**AVIS RELATIF À LA PROTECTION
CONTRE LES EVENTUELS EFFETS NOCIFS ET NUISANCES
PROVOQUÉS PAR LES RAYONNEMENTS NON IONISANTS
GÉNÉRÉS PAR DES ANTENNES ÉMETTRICES STATIONNAIRES**

Commune : CHATELET - Exploitant : ORANGE

Référence exploitant : 077C1_5 / 30072C1_1 / 40072C1_1 / 50072C1_1

Rapport n° 165 / 2024

Figure 2 : Vue en plan des installations d'antennes dans un rayon de 300 mètres autour de l'installation faisant l'objet de la demande d'avis

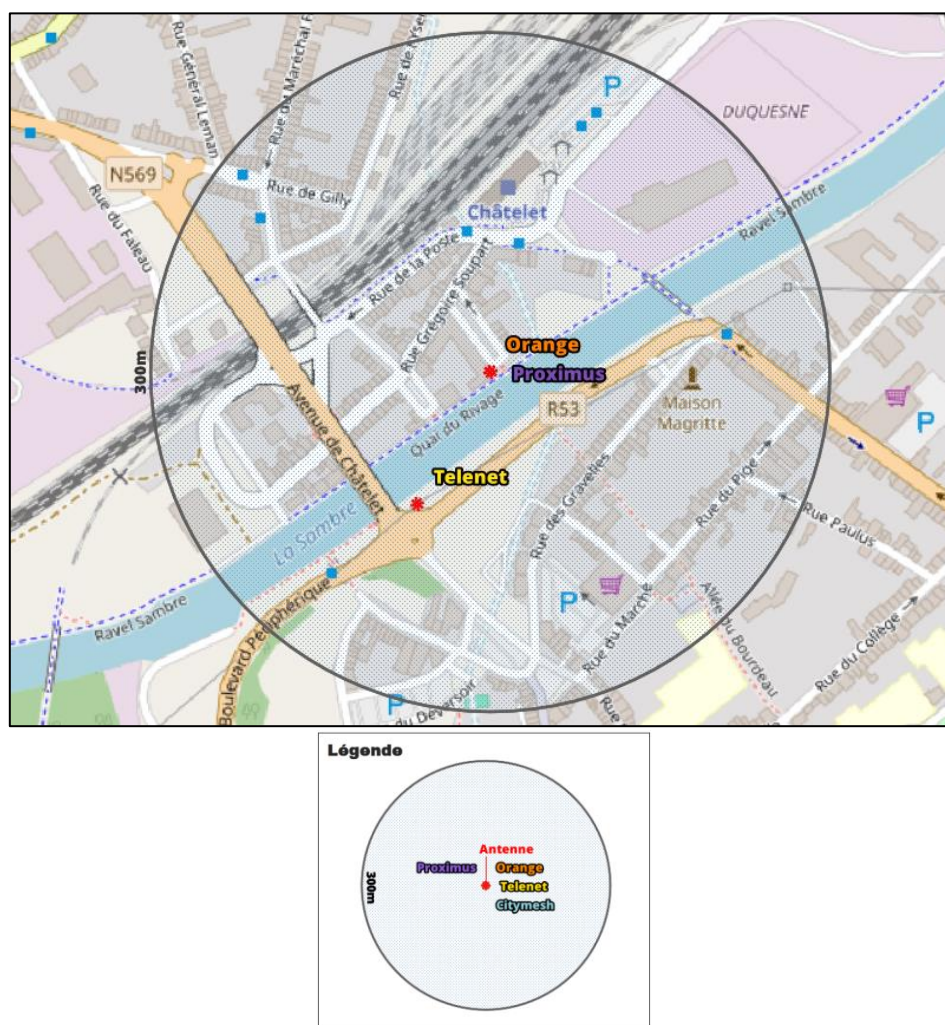
Compte tenu du nombre d'installations localisées dans la figure 2, il apparaît que l'intensité du rayonnement électromagnétique généré, dans les lieux de séjour situés à proximité de l'installation référencée dans le paragraphe 2, par l'ensemble des antennes émettrices stationnaires de l'ensemble des exploitants du même site d'antennes émettrices stationnaires respecte la limite fixée à l'article 4, § 2 du décret.
